## Keuringsverslag van een elektrische laagspanning- en zeer lage spanningsinstallatie

### NIET CONFORM

Straatnaam	Wilfordkaai
Huisnummer	26
Busnummer	C
Postcode	9140
Gemeente	Temse
Land	België

Controlebezoek van een oude huishoudelijke elektrische installatie van een wooneenheid bij verkoop op vraag van de verkoper volgens (KB 08/09/2019) - AREI Boek 1- 8.4.2. en 8.2.1. en 4.2.4.3.

Afbeelding schakel- en verdeelbord:

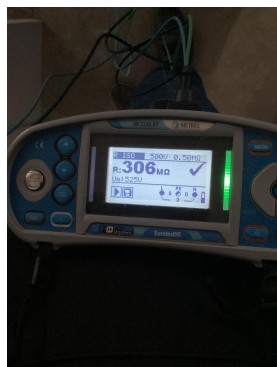
14.04 De beschermingsgeleiders zijn niet verdeeld over de ganse installatie. (Boek 1 Onderafdeling 5.3.5.3.G. en 5.4.3.1.)

15.10 Niet gebruikte invoeringen van het verdeelbord zijn niet correct of onvoldoende afgedicht. (Boek 1 Afdeling 5.1.4. en 4.2.2.3.)

15.13 De nominale spanning dient duidelijk vermeld te worden op een oordeelkundig gekozen plaats. (Boek 1 Onderafdeling 3.1.3.3.)

18.07 Leidingen zijn te bevestigen met aangepaste bevestigingsmiddelen. (Boek 1 Onderafdeling 5.2.2. en 5.2.9.)

18.08 De geleiders van het type VOB moeten in daarvoor bestemde buizen, kabelgoten geïnstalleerd worden. (Boek 1 Onderafdeling 5.2.9.3. en 5.2.9.6.)

18.14 Elektrische leidingen zijn niet ingevoerd, zodat een continue bescherming verzekerd is. (Boek 1 Onderafdeling 5.2.6.1.)

18.17 De niet-gebruikte leidingen verwijderen of aan de uiteinden te isoleren.
